「全國水環境改善計畫」水環境改善輔導顧問團計畫

生態檢核作業檢討會議

一、鹿港溪再現計畫-彰化縣鹿港溪排水護岸及水岸景觀環境營造

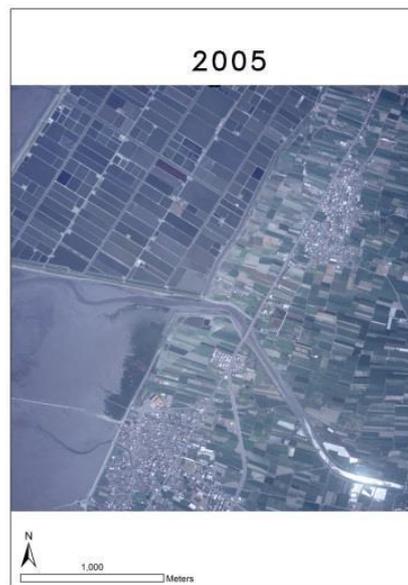
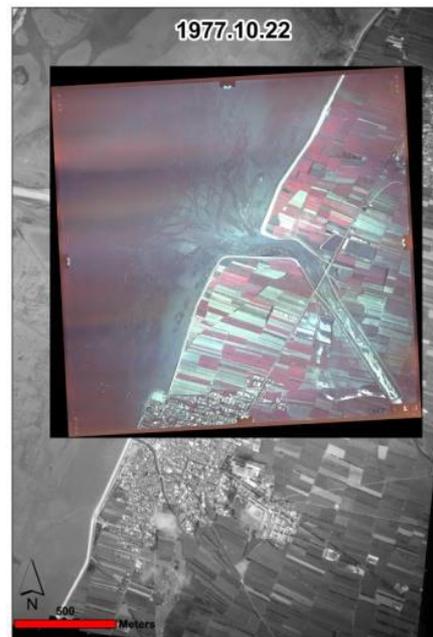
既有紅樹林區北側記錄到較多的鷺科棲息、營巢，建議保留10~20公尺的樹林不進行伐除

建議優先進行疏伐之區塊。疏伐使沿岸泥灘地面積增加，提升底棲生物及鳥類利用面積，增添環境教育題材，使觀察棧道(1.35m)更具生態可看性。

棧道外推2公尺作為疏伐

規劃施作步道區，紅樹林移除後，應以最低面積為原則設置鐵片便道等設施上，縮小假設工程之量體。
(註-減輕：工程震動勢必影響當地底棲生物(蟹類對震動最敏感))
